敦賀発電所2号炉
ボーリング柱状図の記事欄に係るご指摘への回答
補足説明資料4
破砕部の見直しについて

令和2年5月13日
日本原子力発電株式会社

柱状図における「変質部から破砕部への変更」の記載とその性状(H19-No. 12孔 深度 75.04～75.08m)

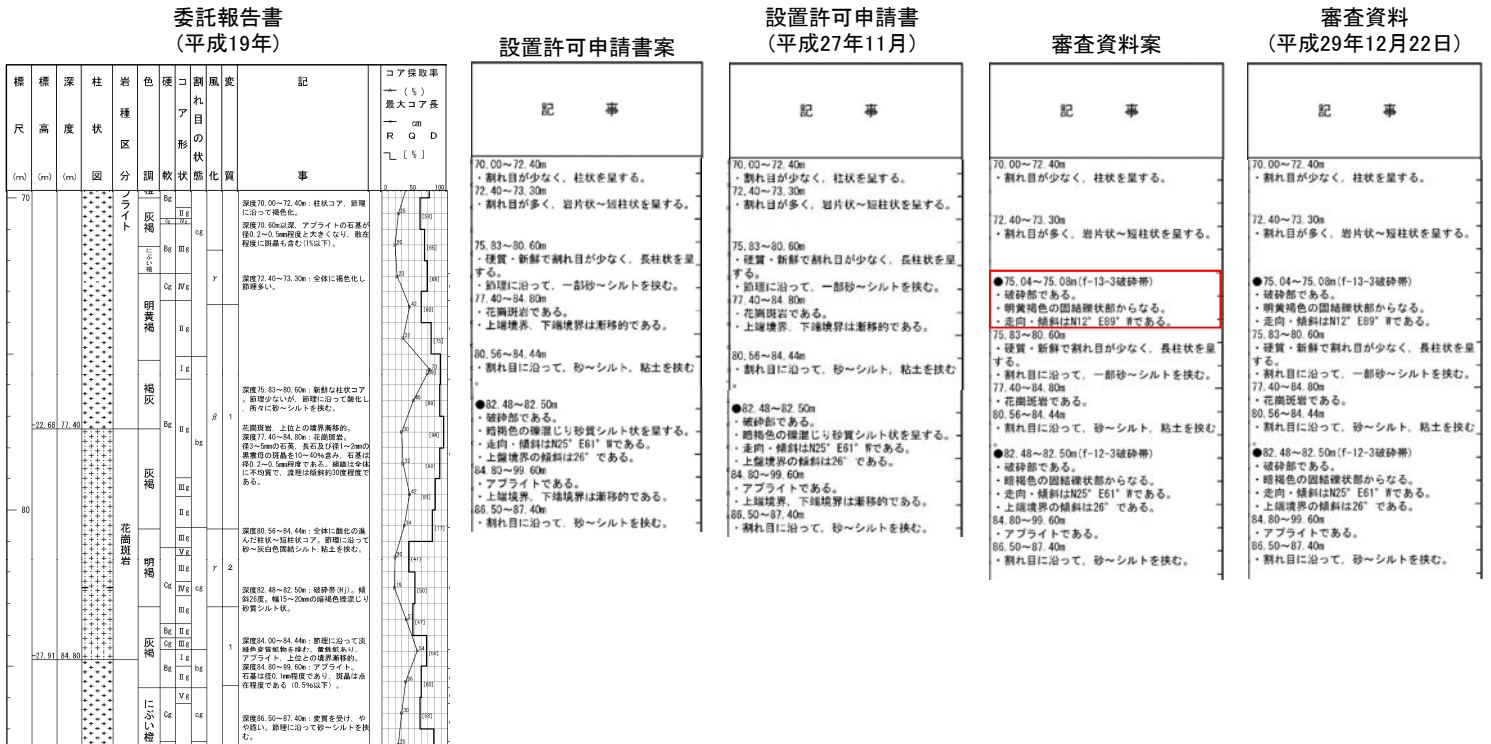
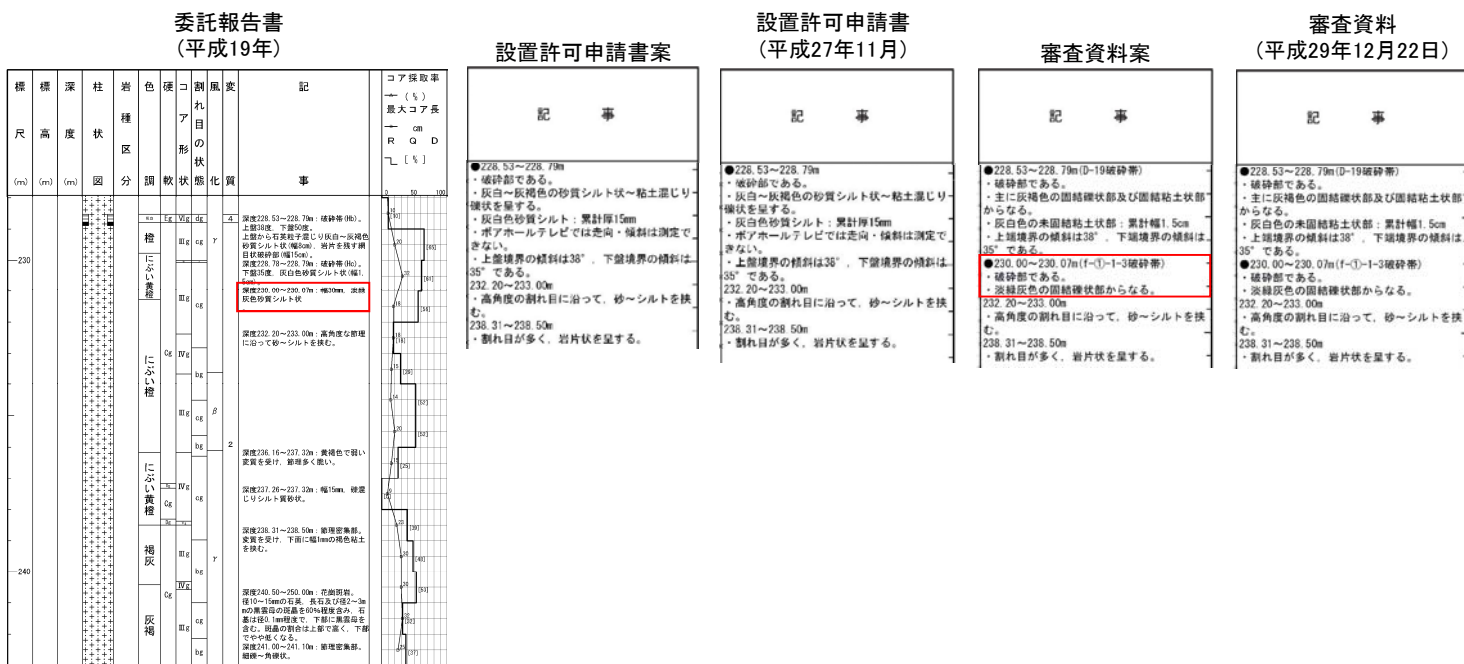
・粒径の違いによる縞状構造が認められることから、破砕部として認定した。固結しており、原岩組織が残留していることから、カタクレーサイトであると判断した。

委託報告書 (平成19年)	設置許可申請書案	設置許可申請書 (平成27年11月)	審査資料案	審査資料 (平成29年12月22日)
記載なし	記載なし	記載なし	<ul style="list-style-type: none"> ●75.04～75.08m (f-13-3破砕帯) ・破砕部である。 ・明黄褐色の固結礫状部からなる。 ・走向・傾斜はN12° E89° Wである。 	<ul style="list-style-type: none"> ●75.04～75.08m (f-13-3破砕帯) ・破砕部である。 ・明黄褐色の固結礫状部からなる。 ・走向・傾斜はN12° E89° Wである。

柱状図における「変質部から破碎部への変更」の記載とその性状 (H19-No. 12孔 深度 230.00～230.07m)

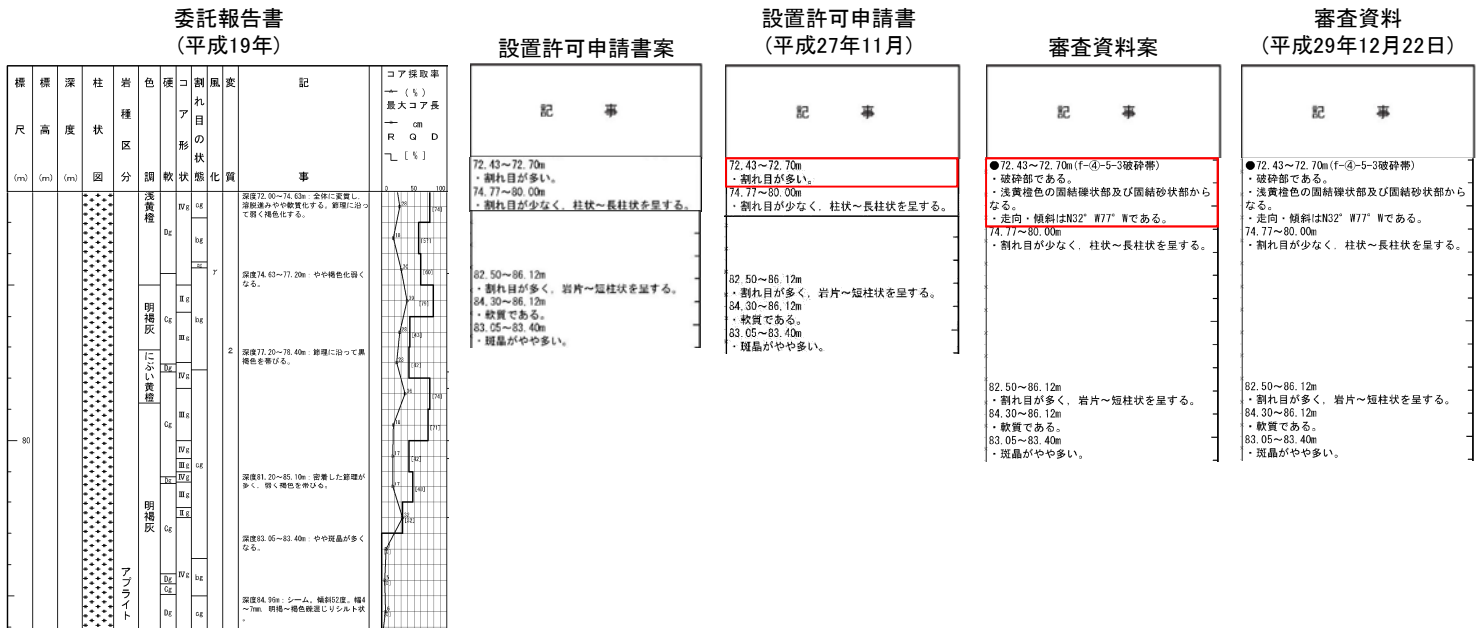
・原岩組織が不明瞭となる部分が幅広くコアを横断しており、礫状を呈することから、破碎部として認定した。固結しており、直線的・連続的な粘土状部の分布が認められないことから、カタクレーサイトであると判断した。

委託報告書 (平成19年)	設置許可申請書案	設置許可申請書 (平成27年11月)	審査資料案	審査資料 (平成29年12月22日)
深度230.00～230.07m:幅30mm、淡緑灰色砂質シルト状。	記載なし	記載なし	●230.00～230.07m(f-①-1-3破碎帯) ・破碎部である。 ・淡緑灰色の固結礫状部からなる。	●230.00～230.07m(f-①-1-3破碎帯) ・破碎部である。 ・淡緑灰色の固結礫状部からなる。

柱状図における「変質部から破碎部への変更」の記載とその性状 (H19-No. 14孔 深度 72.43～72.70m)

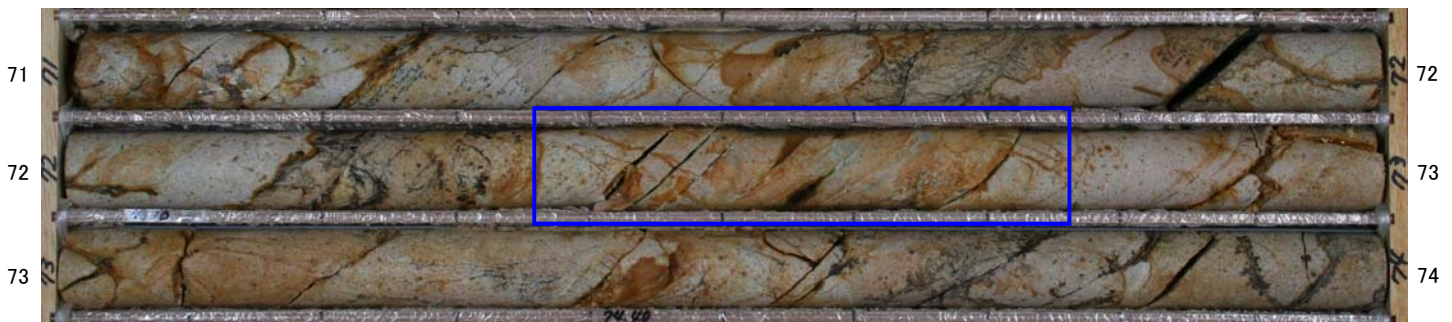
一部に礫状を呈し、同系統の割れ目が分布することから、破碎部として認定した。直線的・連続的な粘土状部の分布が認められないことから、カタクレーサイトであると判断した。

委託報告書 (平成19年)	設置許可申請書案	設置許可申請書 (平成27年11月)	審査資料案	審査資料 (平成29年12月22日)
深度72.00～74.63m: 全体に変質し、溶脱進みやや軟質化する。節理に沿って弱く褐色化する。	72.43～72.70m ・割れ目が多い。	72.43～72.70m ・割れ目が多い。	●72.43～72.70m(f-④-5-3破碎帯) ・破碎部である。 ・浅黄褐色の固結礫状部及び固結砂状部からなる。 ・走向・傾斜はN32° W77° Wである。	●72.43～72.70m(f-④-5-3破碎帯) ・破碎部である。 ・浅黄褐色の固結礫状部及び固結砂状部からなる。 ・走向・傾斜はN32° W77° Wである。

柱状図における「変質部から破砕部への変更」の記載とその性状 (H24-B11-1孔 深度 60.36～60.60m)

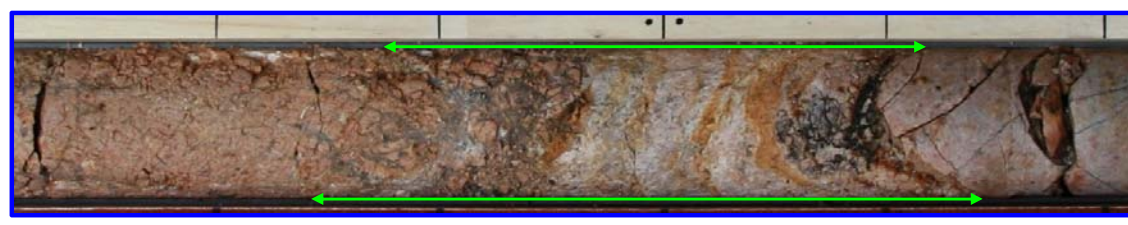
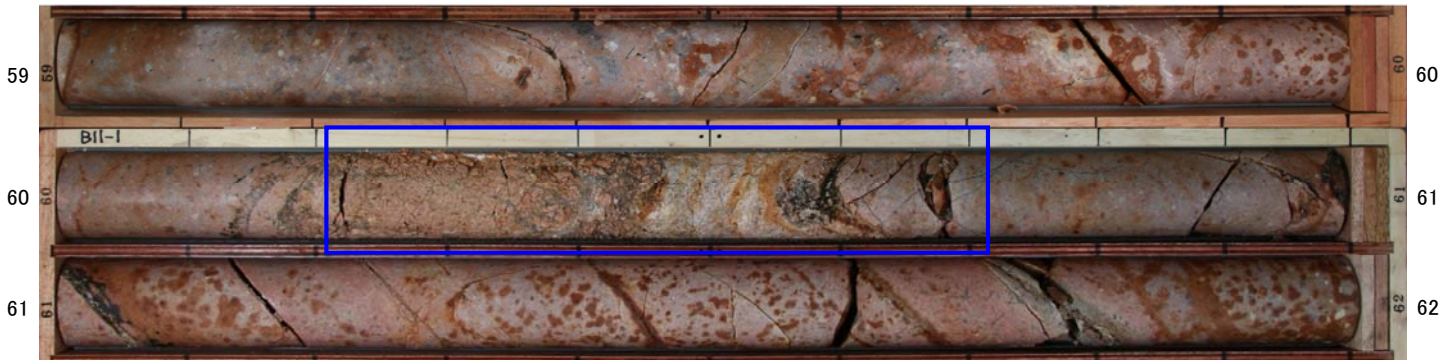
・原岩組織が不明瞭となる区間において、同系統の割れ目が複数認められ、礫状部を伴うことから、機械割れにより性状が不明瞭な部分を含め破砕部として認定した。直線的・連続的な粘土状部の分布が認められないことから、カタクレーサイトであると判断した。

設置許可申請書案	設置許可申請書 (平成27年11月)	審査資料案	審査資料 (平成29年12月22日)	委託報告書 (平成30年)
<p>60.18～60.60m ・変質している。 ・淡黄色の砂混じり粘土状～灰白色シルト粘土質砂状～淡黄色～にぶい橙色のシルト混じり砂礫状を呈する。 ・上端境界の傾斜は20°、下端境界の傾斜は50°である。</p>	<p>60.18～60.60m ・変質している。 ・淡黄色の砂混じり粘土状～灰白色シルト粘土質砂状～淡黄色～にぶい橙色のシルト混じり砂礫状を呈する。 ・上端境界の傾斜は20°、下端境界の傾斜は50°である。</p>	<p>●60.36～60.60m(D-39破砕帯) ・破砕部である。 ・左ずれ正断層センスである。 ・主ににぶい橙色の固結礫状部からなる。 ・褐色の未固結粘土状部：累計幅0.9cm ・走向・傾斜はN8°E84°Wである。 ・上端境界の傾斜は20°、下端境界の傾斜は50°である。</p>	<p>●60.36～60.60m(D-39破砕帯) ・破砕部である。 ・左ずれ正断層センスである。 ・主ににぶい橙色の固結礫状部からなる。 ・褐色の未固結粘土状部：累計幅0.9cm ・走向・傾斜はN8°E84°Wである。 ・上端境界の傾斜は20°、下端境界の傾斜は50°である。</p>	<p>●60.36～60.60m:破砕帯(D-39)破砕帯は24.0cmである。 60.36～60.54m:シルト混じり礫状を呈し、にぶい橙色の固結した礫状部からなる。 60.54～60.56m:褐色の角閃混じり粘土状を呈する。未固結の粘土状部からなり、幅は0.9cmである。 60.56～60.60m:粘土混じり角礫状を呈し、にぶい橙色の固結した礫状部からなる。下部に傾斜45°、幅2～3mmの淡褐色の粘土を伴う。</p>

柱状図における「変質部から破碎部への変更」の記載とその性状 (H24-B11-1孔 深度 143.67~143.77m)

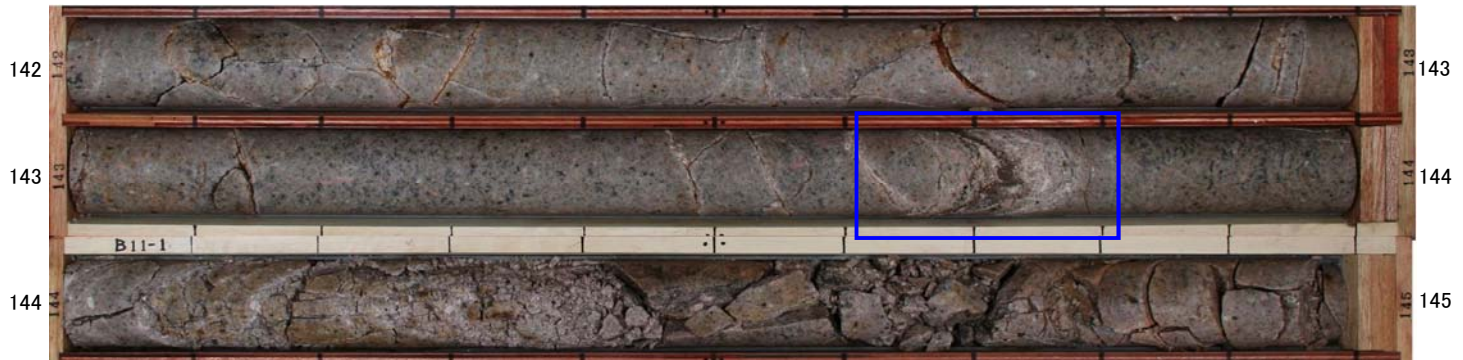
・同系統の割れ目が密集し、縞状構造が認められることから、破碎部として認定した。原岩組織が残留していることから、カタクレーサイトであると判断した。

設置許可申請書案	設置許可申請書 (平成27年11月)	審査資料案	審査資料 (平成29年12月22日)	委託報告書 (平成30年)
<p>143.67~143.77m ・変質している。 ・褐灰色の粘土混じり角礫状~角礫状を呈する。</p>	<p>143.67~143.77m ・変質している。 ・褐灰色の粘土混じり角礫状~角礫状を呈する。</p>	<p>●143.67~143.77m ・破碎部である。 ・右ずれセンスである。 ・褐灰色の固結礫状部からなる。 ・走向・傾斜はN8° E87° Eである。</p>	<p>●143.67~143.77m ・破碎部である。 ・右ずれセンスである。 ・褐灰色の固結礫状部からなる。 ・走向・傾斜はN8° E87° Eである。</p>	<p>●143.67~143.77m: 破碎部。破碎幅は5.3cmである。角礫状を呈し、褐灰色の固結した礫状部からなる。</p>

柱状図における「変質部から破砕部への変更」の記載とその性状 (H27-B-3孔 深度 115.00~115.12m)

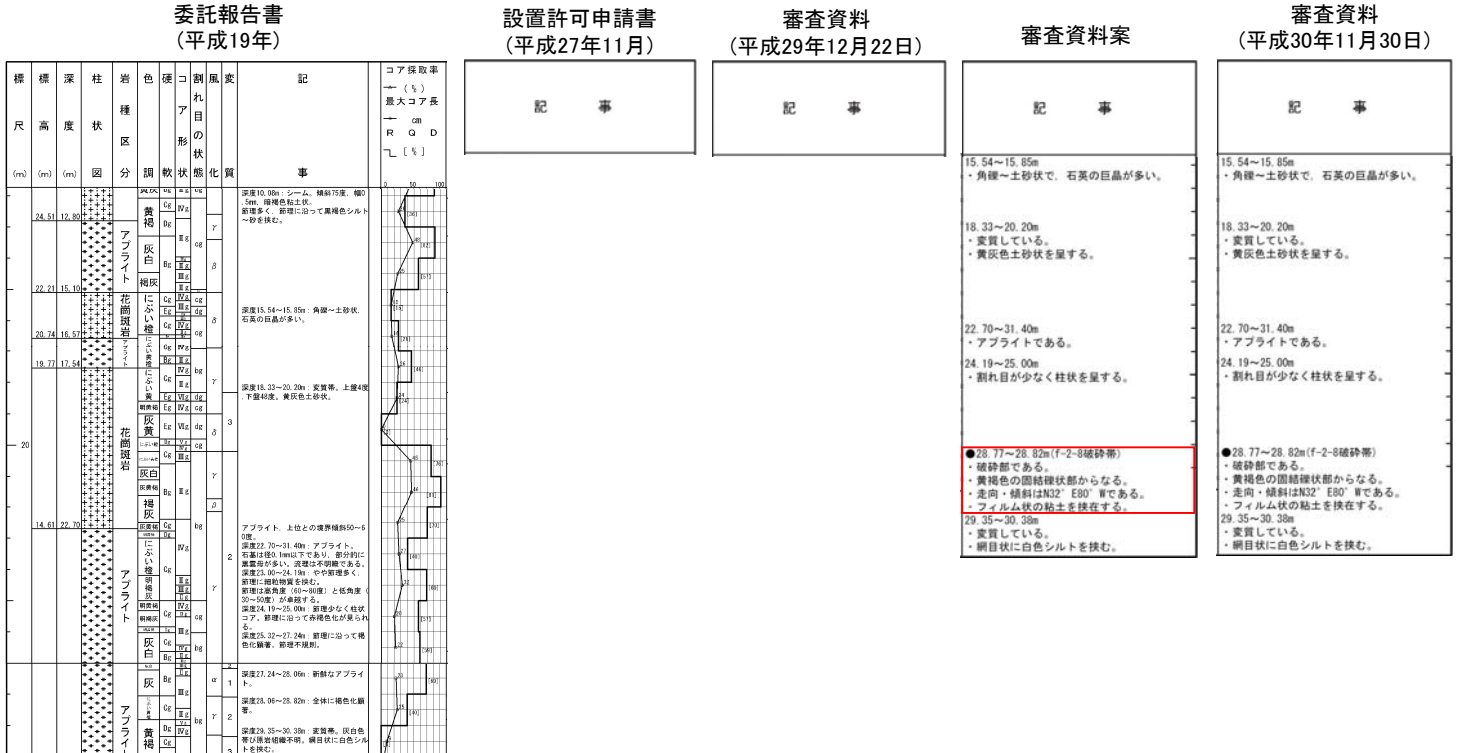
・粒子や、細片状の礫の定向配列が認められることから、破砕部として認定した。原岩組織が残留していることから、カタクレーサイトであると判断した。

設置許可申請書案	設置許可申請書 (平成27年11月)	審査資料案	審査資料 (平成29年12月22日)	委託報告書 (平成30年)
記載なし	記載なし	<p>●115.00~115.12m(H-4'破砕帯) ・破砕部である。 ・浅黄色の固結礫状部からなる。 ・走向・傾斜はN36° E87° Wである。</p>	<p>●115.00~115.12m(H-4'破砕帯) ・破砕部である。 ・浅黄色の固結礫状部からなる。 ・走向・傾斜はN36° E87° Wである。</p>	<p>●115.00~115.12m:破砕帯(H-4') 破砕帯は8.5cmである。粘土混じり礫状を呈し、浅黄色の固結した礫状部からなる。上端境界の傾斜は75°。下端境界の傾斜は80°である。一部で、幅1mm以下の黄褐色化した軟質な粘土を伴う。</p>

柱状図における「変質部から破碎部への変更」の記載とその性状(H19-No.3孔 深度 28.77~ 28.82m)

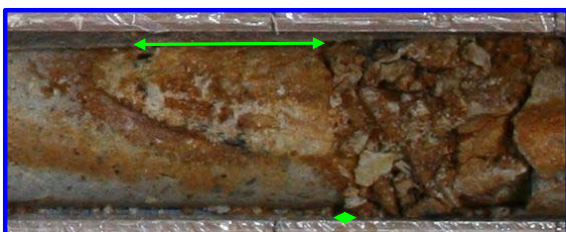
・同系統の割れ目に沿って、礫状に原岩組織が不明瞭となる部分が分布している(BHTVで確認)ことから、破碎部として認定した。直線的・連続的な粘土状部の分布が認められないことから、カタクレーサイトであると判断した。

委託報告書 (平成19年)	設置許可申請書 (平成27年11月)	審査資料 (平成29年12月22日)	審査資料案	審査資料 (平成30年11月30日)
記載なし	掲載なし	掲載なし	●28.77~28.82m(f-2-8破碎帯) ・破碎部である。 ・黄褐色の固結礫状部からなる。 ・走向・傾斜はN32° E80° Wである。 ・フィルム状の粘土を挟む。	●28.77~28.82m(f-2-8破碎帯) ・破碎部である。 ・黄褐色の固結礫状部からなる。 ・走向・傾斜はN32° E80° Wである。 ・フィルム状の粘土を挟む。

柱状図における「変質部から破砕部への変更」の記載とその性状 (H19-No.3孔 深度 42.75~ 42.81m)

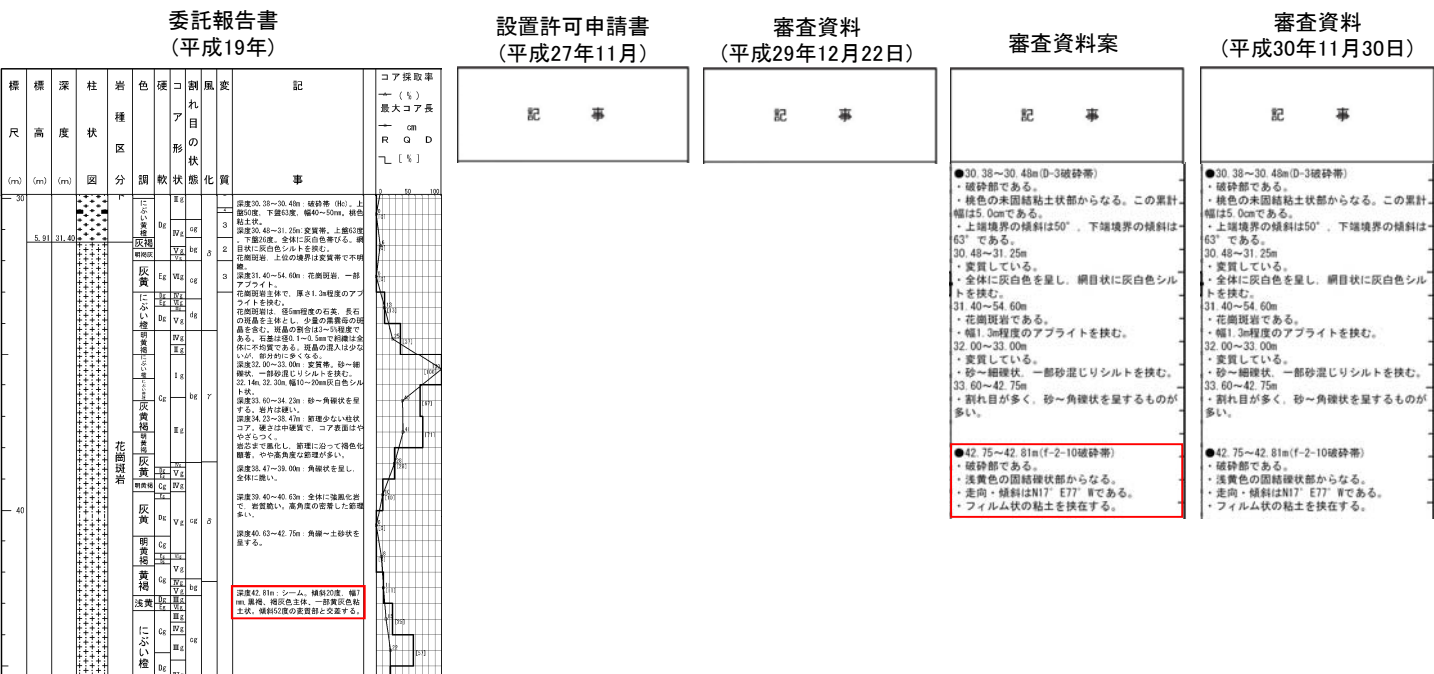
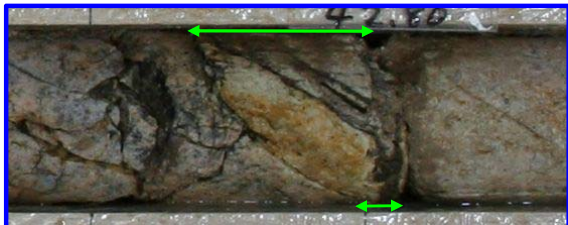
・同系統の割れ目に沿って、原岩組織が不明瞭となる部分が分布していることから、破砕部として認定した。直線的・連続的な粘土状部の分布が認められないことから、カタクレーサイトであると判断した。

委託報告書 (平成19年)	設置許可申請書 (平成27年11月)	審査資料 (平成29年12月22日)	審査資料案	審査資料 (平成30年11月30日)
深度42.81m: シーム。傾斜20度。幅7mm。黒褐、褐灰色主体、一部黄灰色粘土状。傾斜52度の変質部と交差する。	掲載なし	掲載なし	<ul style="list-style-type: none"> ●42.75~42.81m (f-2-10破砕帯) ・破砕部である。 ・浅黄色の固結礫状部からなる。 ・走向・傾斜はN17° E77° Wである。 ・フィルム状の粘土を挟在する。 	<ul style="list-style-type: none"> ●42.75~42.81m (f-2-10破砕帯) ・破砕部である。 ・浅黄色の固結礫状部からなる。 ・走向・傾斜はN17° E77° Wである。 ・フィルム状の粘土を挟在する。

柱状図における「変質部から破砕部への変更」の記載とその性状 (H19-No.3孔 深度 50.35～50.48m)

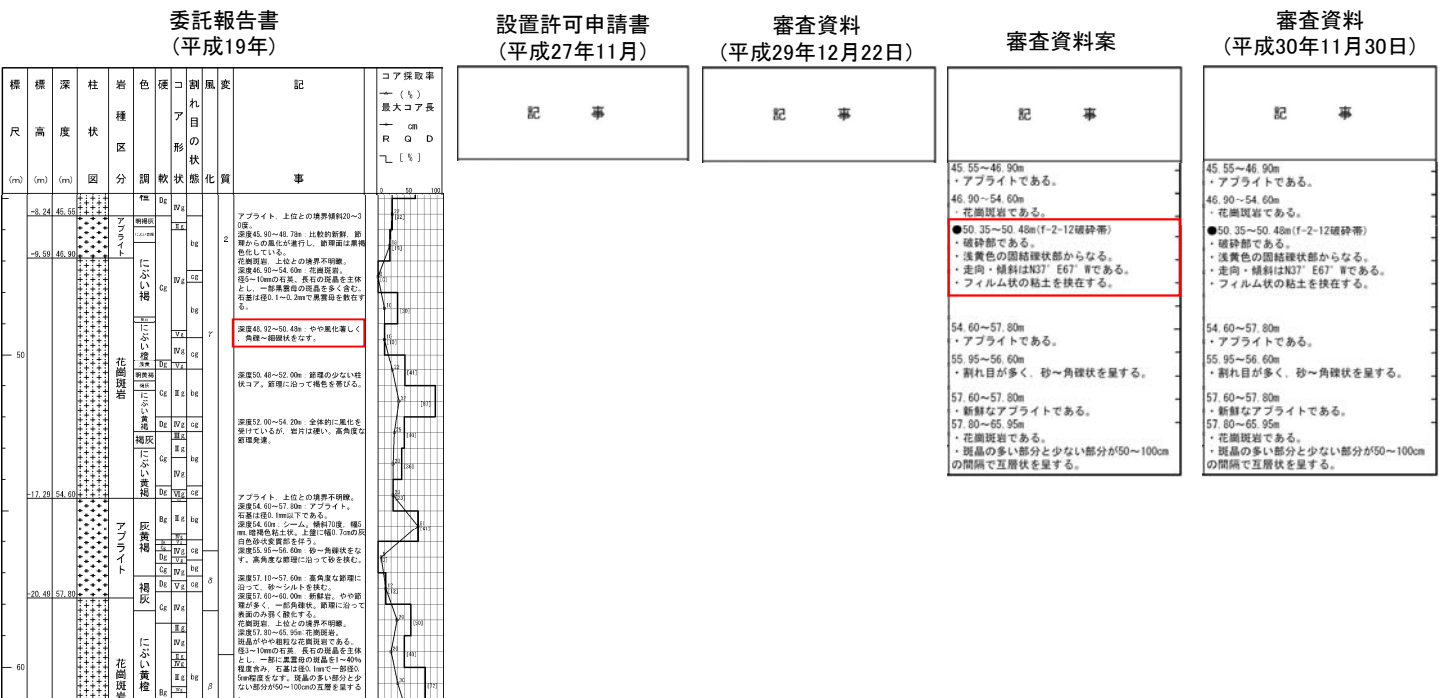
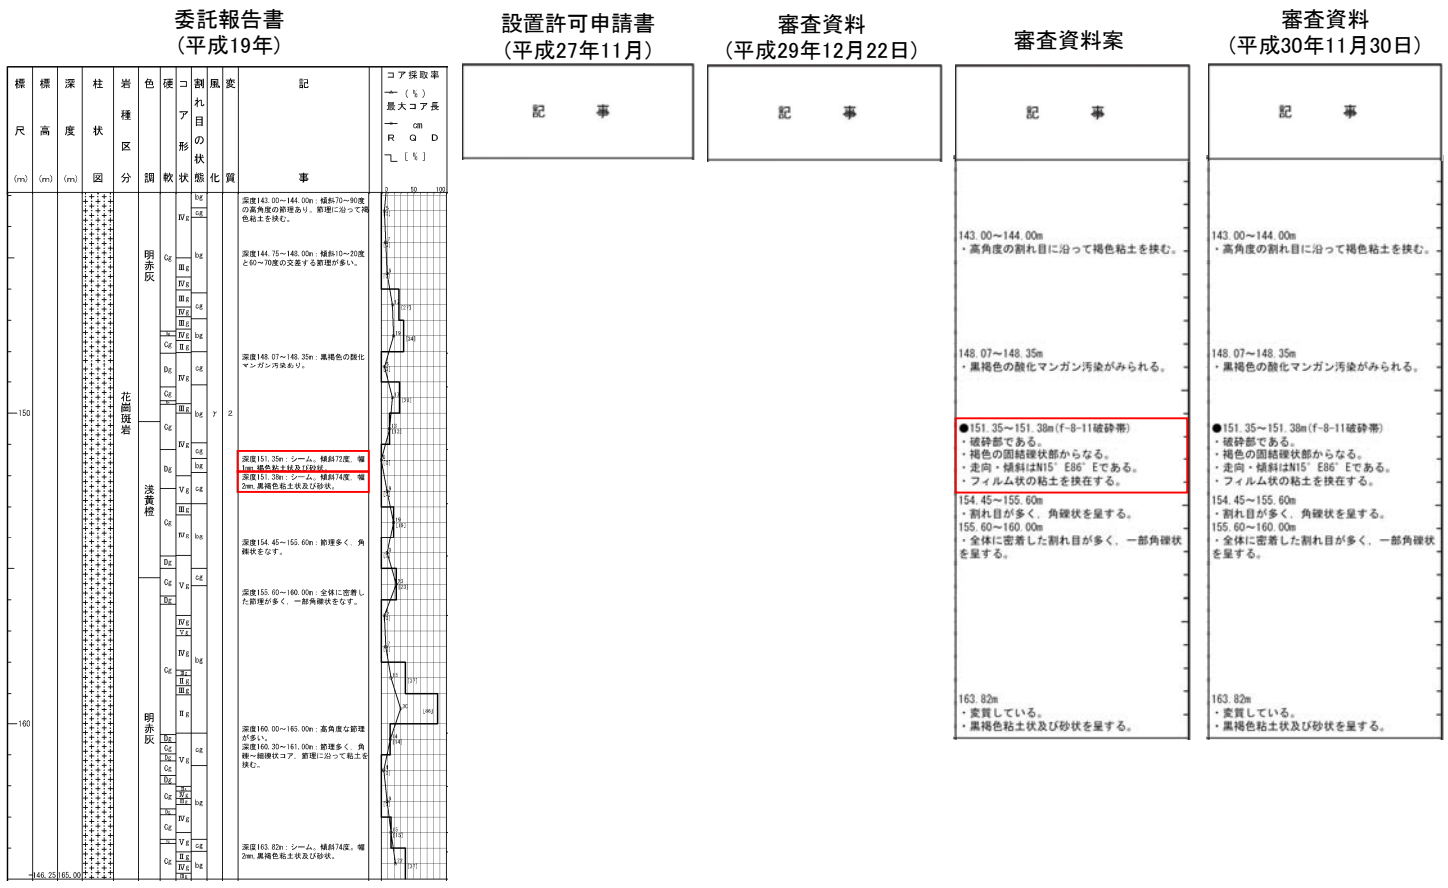
・周囲の節理を切って礫状を呈することから、機械割れにより性状が不明瞭な部分を含め破砕部として認定した。直線的・連続的な粘土状部の分布が認められないことから、カタクレーサイトであると判断した。

委託報告書 (平成19年)	設置許可申請書 (平成27年11月)	審査資料 (平成29年12月22日)	審査資料案	審査資料 (平成30年11月30日)
深度48.92～50.48m、やや風化著しく、角礫～細礫状をなす。	掲載なし	掲載なし	●50.35～50.48m(F-2-12破砕帯) ・破砕部である。 ・浅黄色の固結礫状部からなる。 ・走向・傾斜はN37° E67° Wである。 ・フィルム状の粘土を挟在する。	●50.35～50.48m(F-2-12破砕帯) ・破砕部である。 ・浅黄色の固結礫状部からなる。 ・走向・傾斜はN37° E67° Wである。 ・フィルム状の粘土を挟在する。
